방	침
설	계
일	16210-350
	('95.12.29)

2. 검 토 목 적

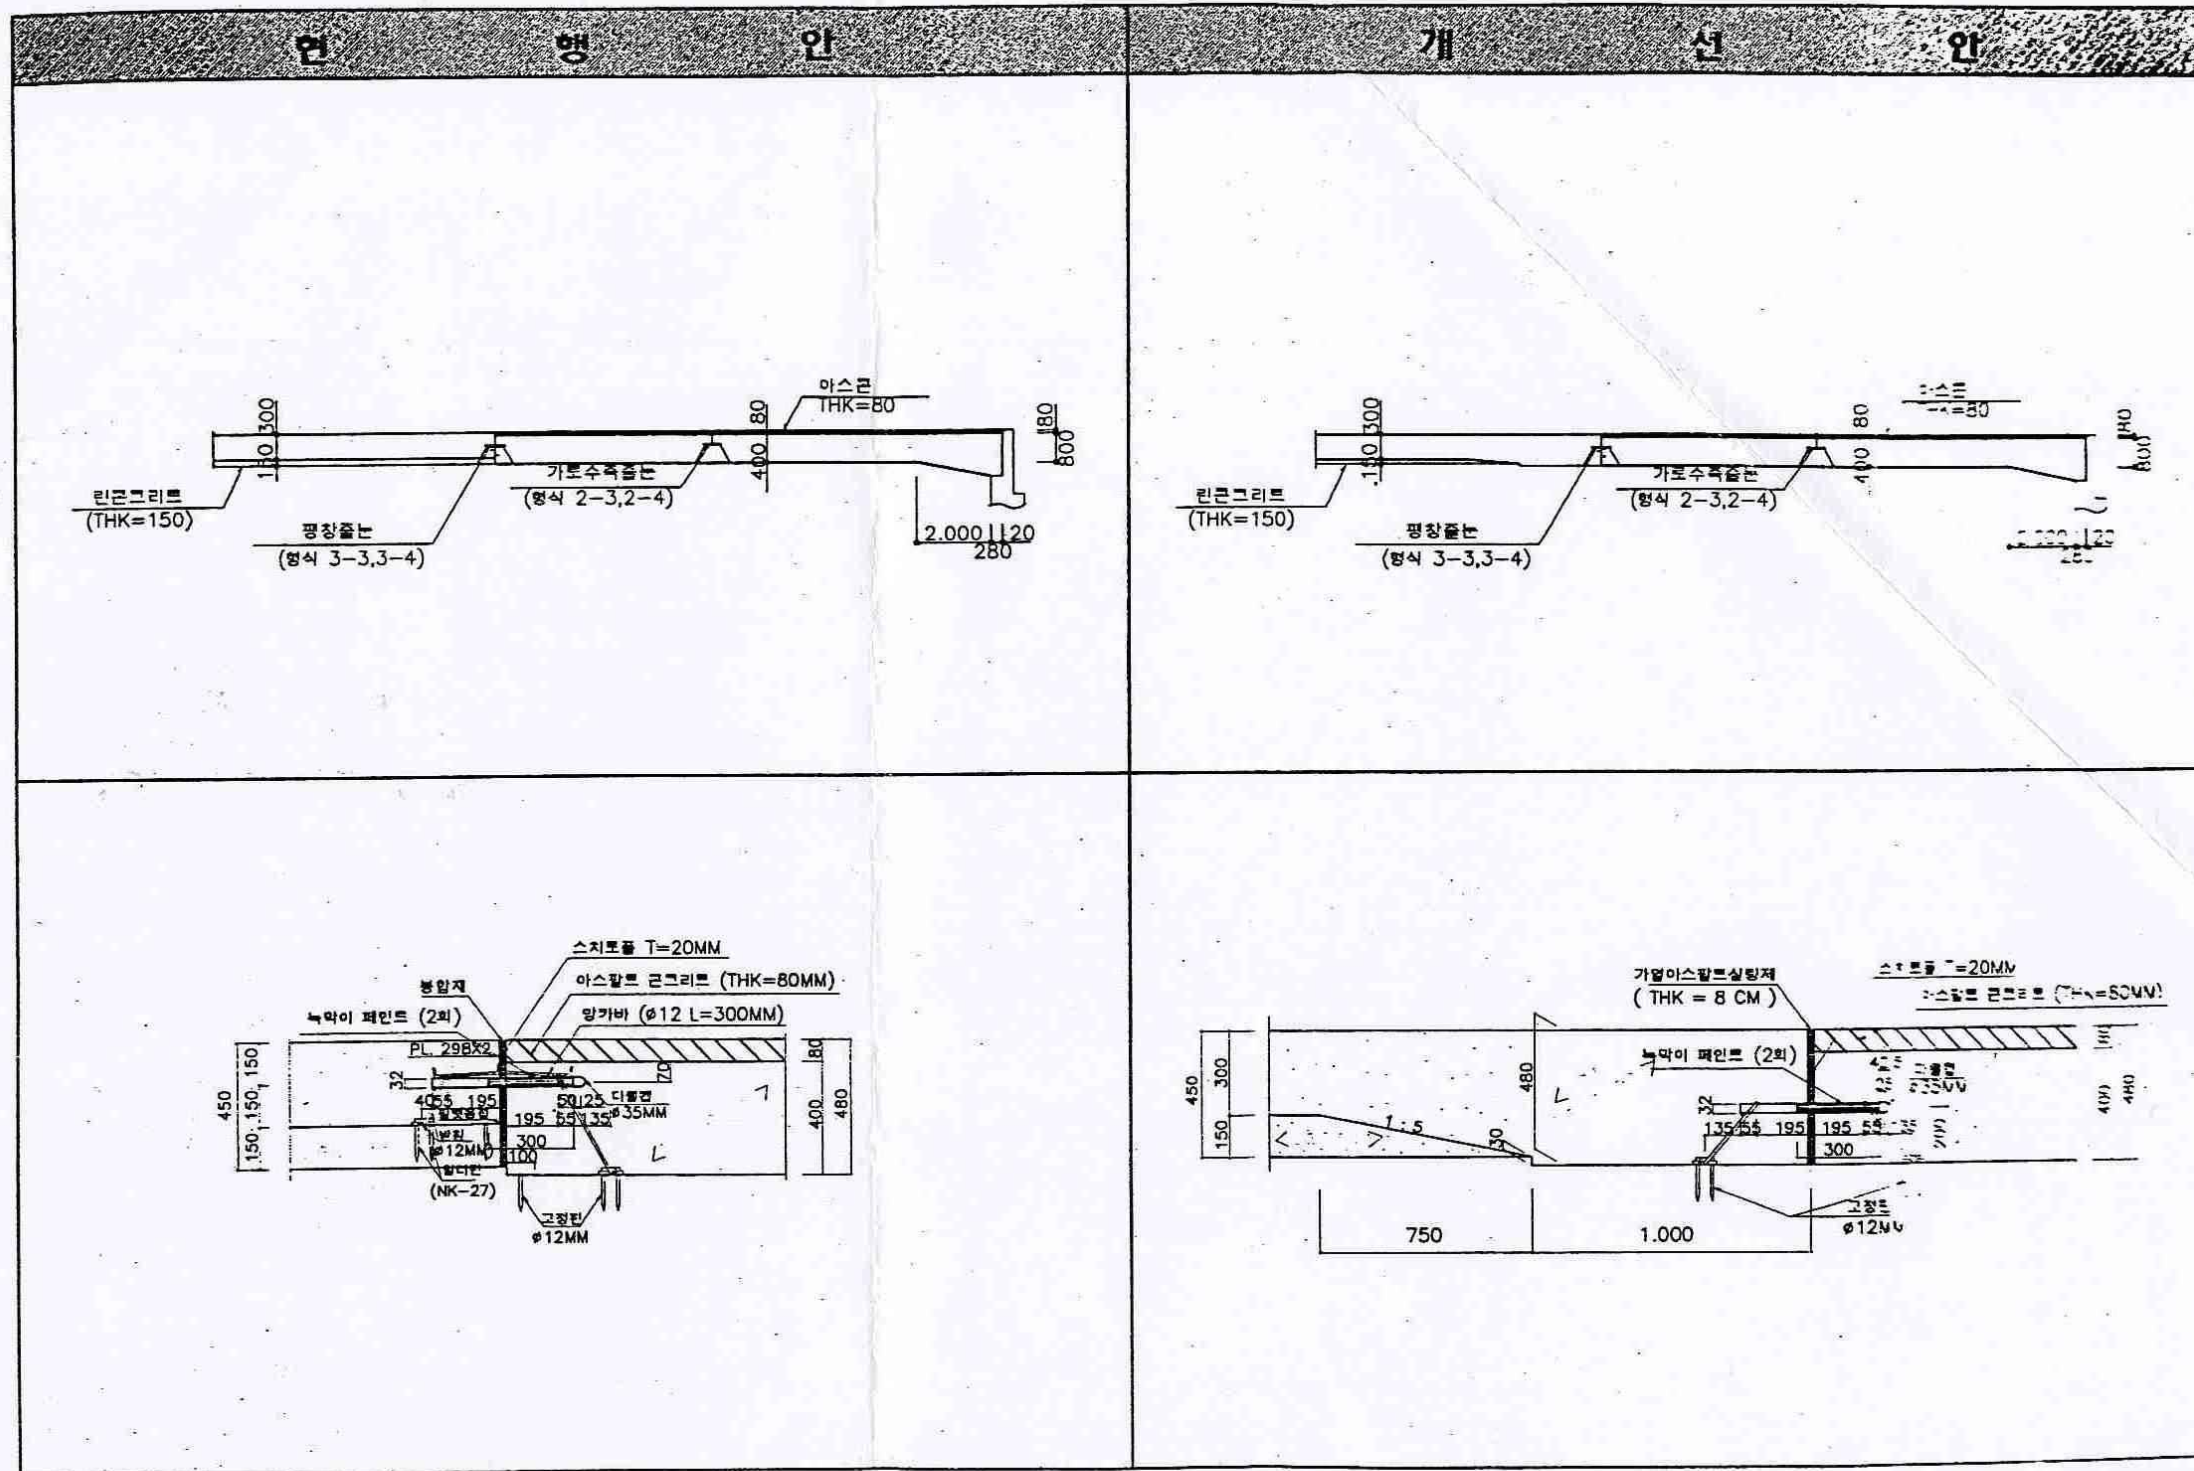
*8차선의 경우 포장을 2차선+2차선 분리포설 하므로
 줄눈의 엇갈림 설치에 따른 문제점을 해소하기 위하여
 사각에 따라 길어깨측 2차선 포설측 완충 slab 설치
 연장을 내측 줄눈에 맞추어 시행.

☒ 평창 줄눈 (형식 3-3, 3-4)

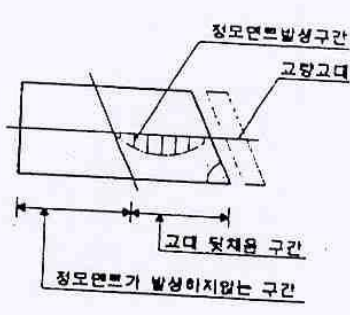
- 완충 슬래브 현행기준이 여러개의 변단면 처리로 시공및 경제성측면에서 불리하므로 이를 표준화하여 개선코자 함
- 현행 팽창줄눈 형식이 콘크리트포장체와 완충슬래브의 단차(15cm) 및 STEEL PLATE설치등 시공성 불량으로 인해 팽창줄눈 본래의 기능에 문제점이 많아 슬래브가 동단면에서 균등한 힘의 분배가 이루어지도록 개선코자 함.
- 현행 교량 접속슬라브및 완충슬라브의 사용철근 및 콘크리트 종별 사용기준을 정립시행코자함
